Onderwerp: RE: Toelichting op aanvullingen aanvraag 'Hotel C locatie Klapprozenweg 59' Z2022-N002096

**Onderwerp:** Toelichting op aanvullingen aanvraag 'Hotel C locatie Klaprozenweg 59' Z2022-N002096

4. Gevelonderhoud

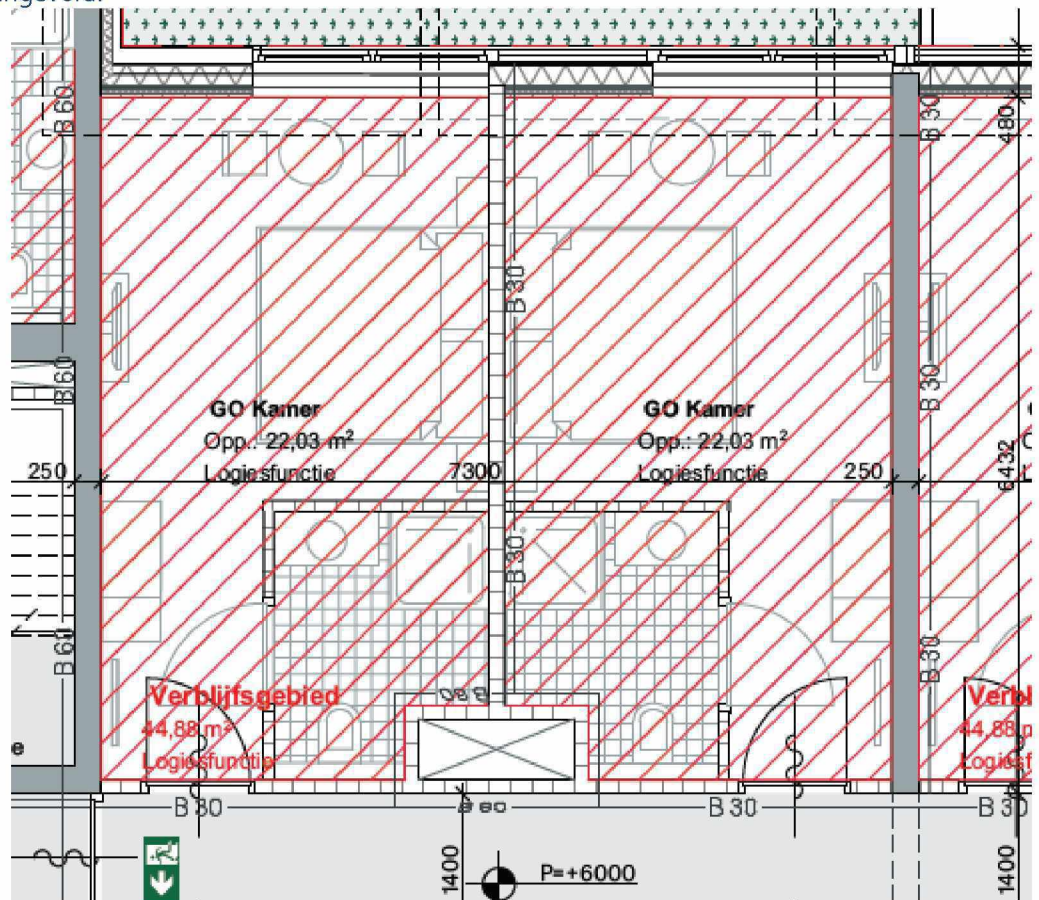
U geeft aan bewassing mogelijk is vanuit het gebouw. Op de Checklist geeft u aan dat er nog een nadere toelichting volgt m.b.t. onderhoud.

Op de geveltekeningen zijn ramen aangegeven als kiepramen, dan wel als vaste ramen. Hoe ziet u die bewassing dan gebeuren?

De nadere toelichting s.v.p. aanleveren.
